# 運転者支援制御ユニット（DACU）リコールについて

リコール番号4564

（届出日：令和元年9月3日 開始日：令和元年9月4日）

# 改善箇所説明図

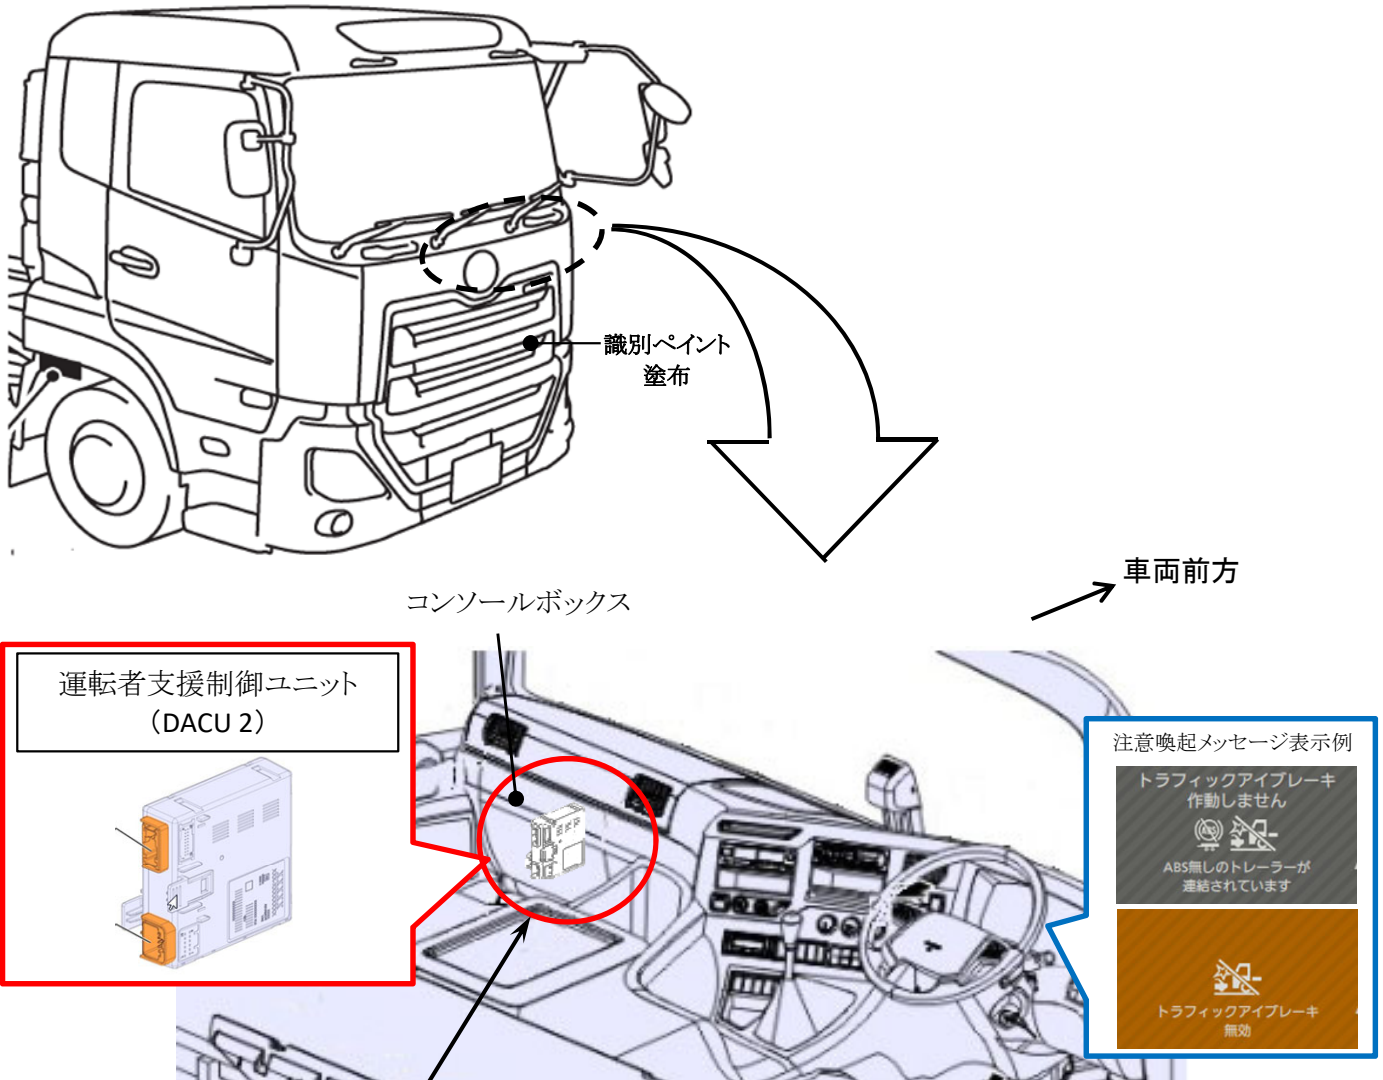
大型トラックの運転者支援システムにおいて、改善対策（改564）で書き換えた運転者支援制御ユニットの対策プログラムが不適切なため、ABS無しトレーラーの連結時に衝突被害軽減ブレーキが作動しないことを知らせる注意喚起メッセージが表示されない。そのため、衝突被害軽減ブレーキの不作動であることを運転者が認知できないおそれがある。

全車両、当該ユニットのプログラムを対策プログラムに書き換える。
